COMUNE DI PISA
Direzione Urbanistica-Edilizia Privata
Servizi Amministrativi Mobilità

RELAZIONE TECNICA

- RETTIFICA ERRORI MATERIALI AI SENSI DELL'ART. 21 DELLA L.R. 65/2014

Luglio 2020

7. Zona Stazione – Immobile proprietà ALED – via Battisti – Immobile F. 38 part 11, 278, 279-

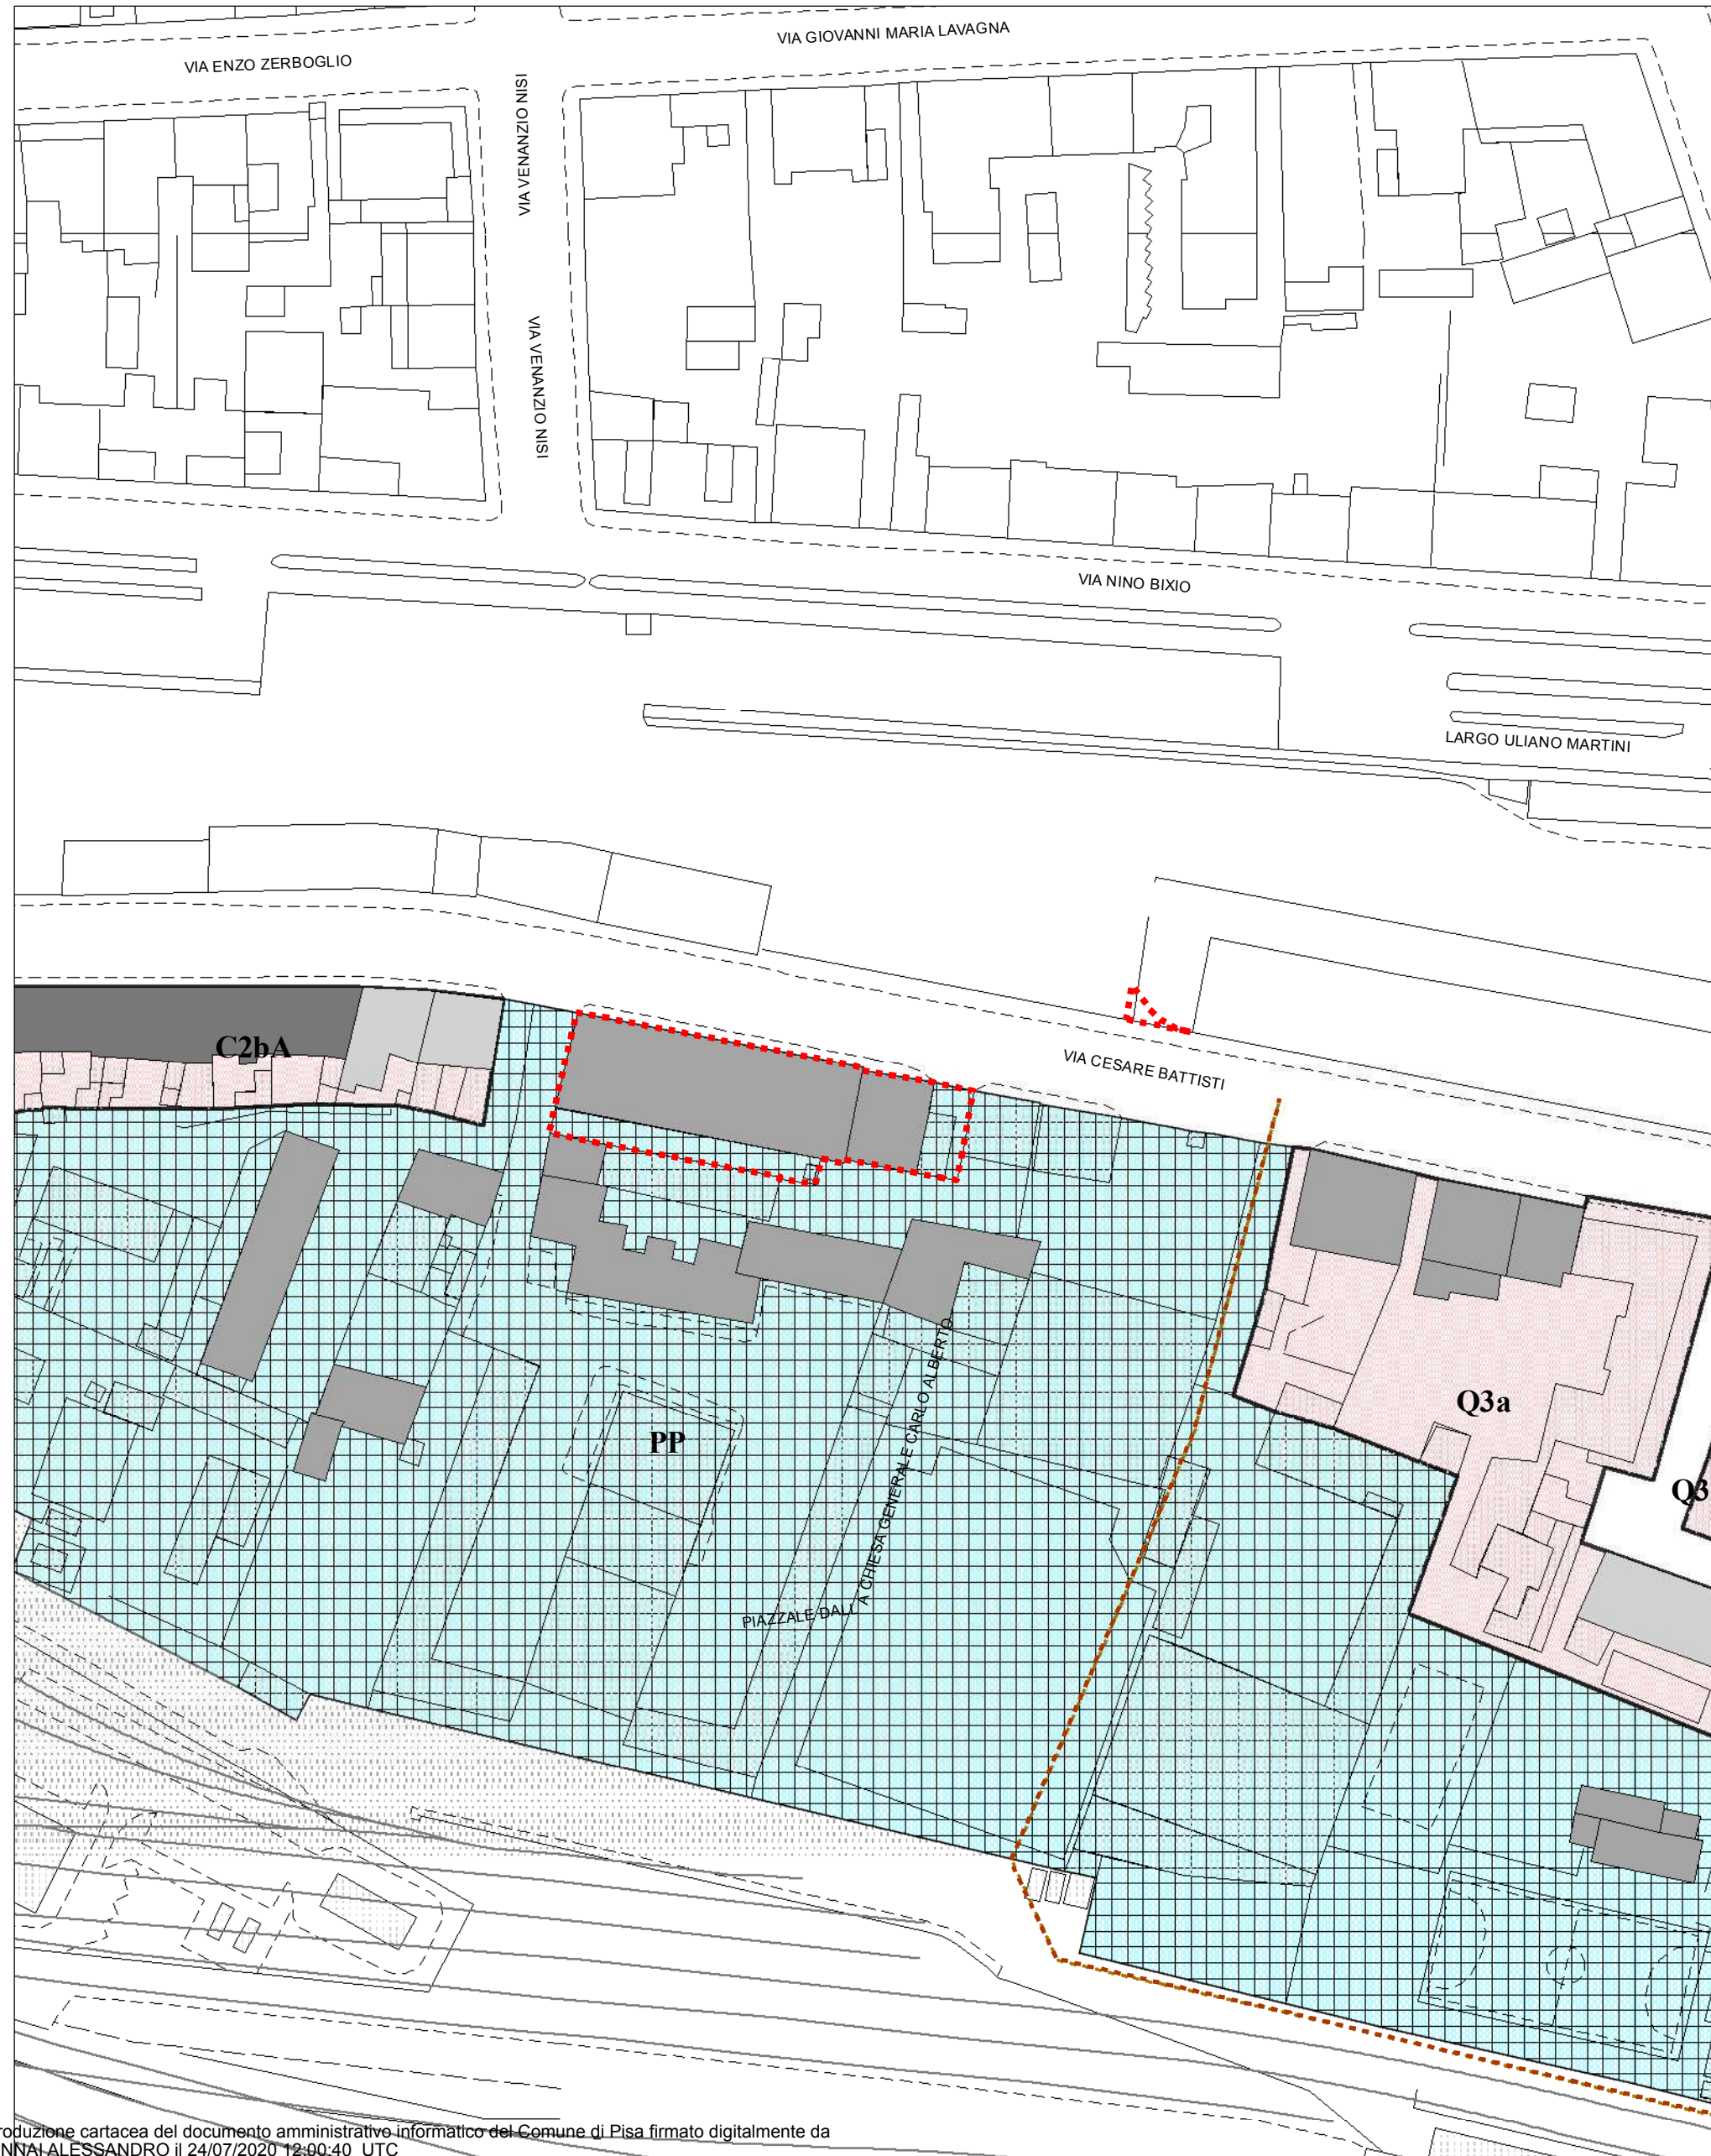
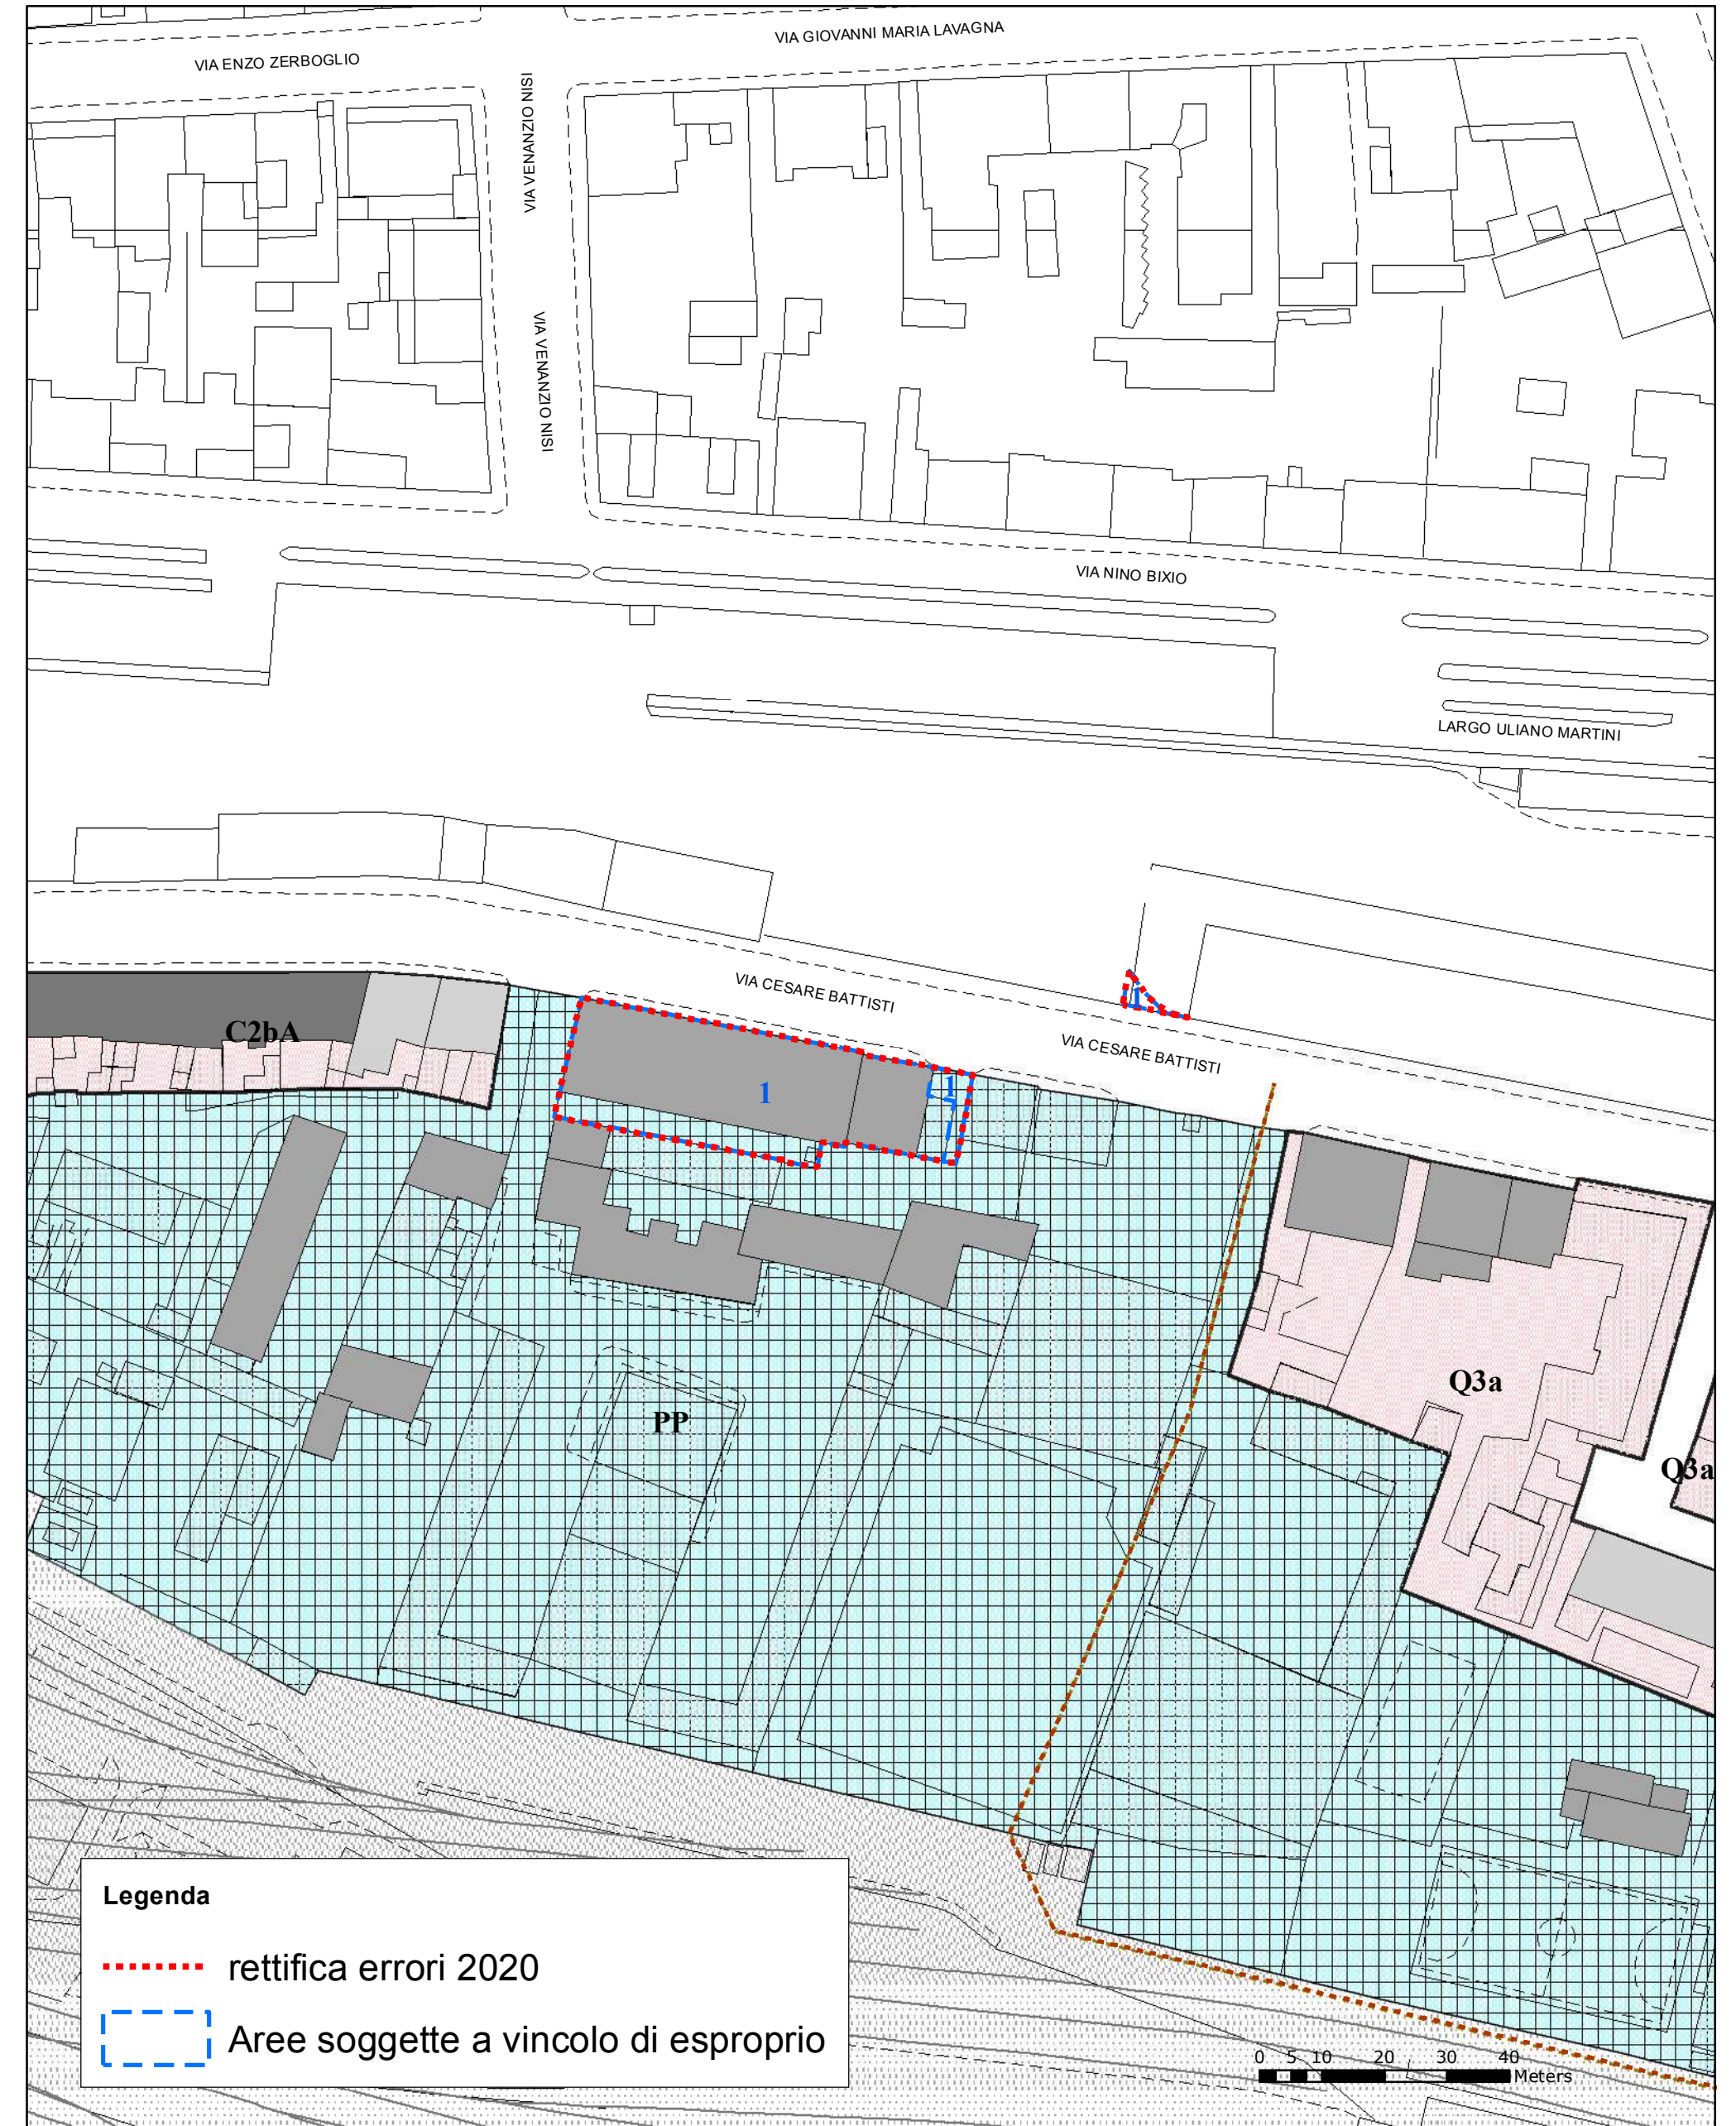
Correzione errore materiale contenuto nella Variante approvata al Regolamento Urbanistico per il "Programma straordinario di intervento per la riqualificazione urbana e la sicurezza delle periferie" pubblicata sul BURT n. 41 del 11.10.2017 – già approvata con Determinazione n. 1035 del 16/08/2018.

Rettifica rappresentazione grafica riportata sulla cartografia del Regolamento Urbanistico inserendo per l'area indicata con il n.1 della variante anche la perimetrazione della porzione di aree intestata alla Ditta catastale Soc. ALED e rappresentata al F. 38 part. 11, 278, 279 come da elenco delle aree soggette ad esproprio allegato alla medesima variante.

8. Zona Piagge – Immobile sito in San Michele degli Scalzi 165 - Accoglimento osservazione su immobile Fg. 31 mapp. 321 – sub 4 - Richiesta Correzione materiale prot. 52032 del 04.06.2020.

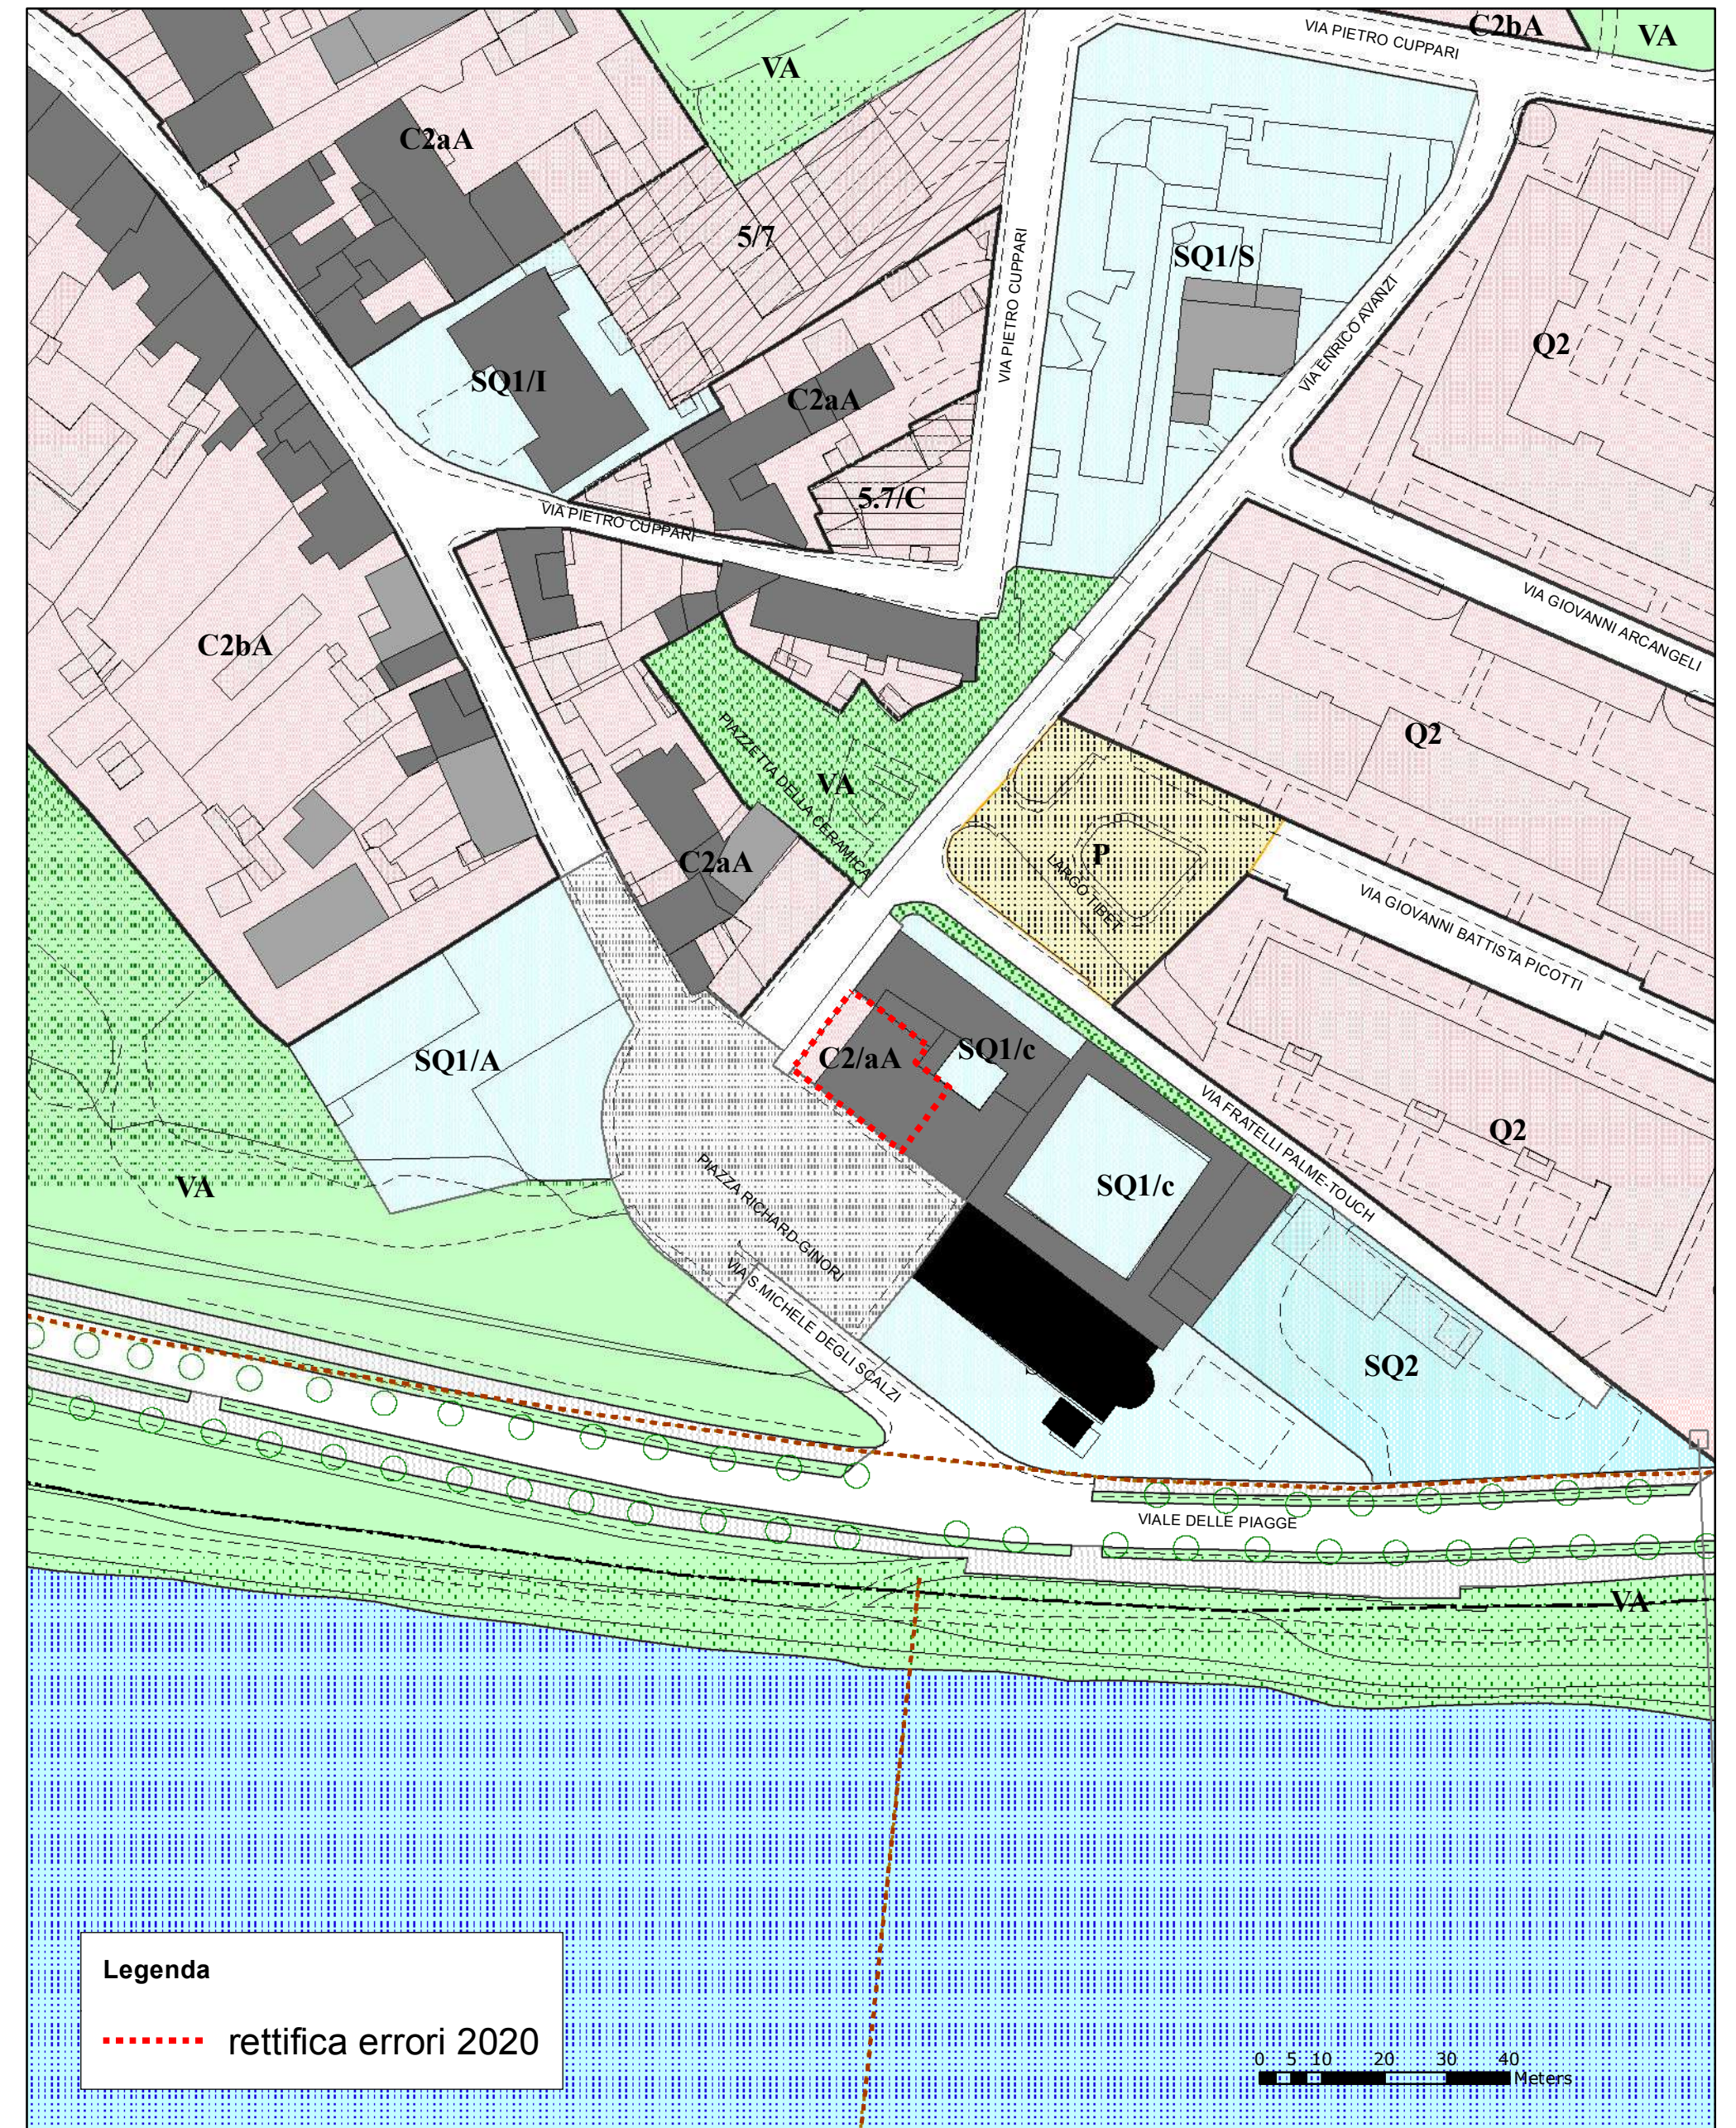
Si prevede la sostituzione del retino "SQ1/C – "Insedimenti specialistici: saturi SQ1" – di cui all'art. 1.2.2.8 dove "C" sta per Culto (art. 1.3.1.4) con la retinatura contraddistinta dal simbolo "C2aA" di cui all'Articolo 1.2.1.1 - Ambiti di impianto urbano Storico originario (C2a) – A – tessuto compatto;
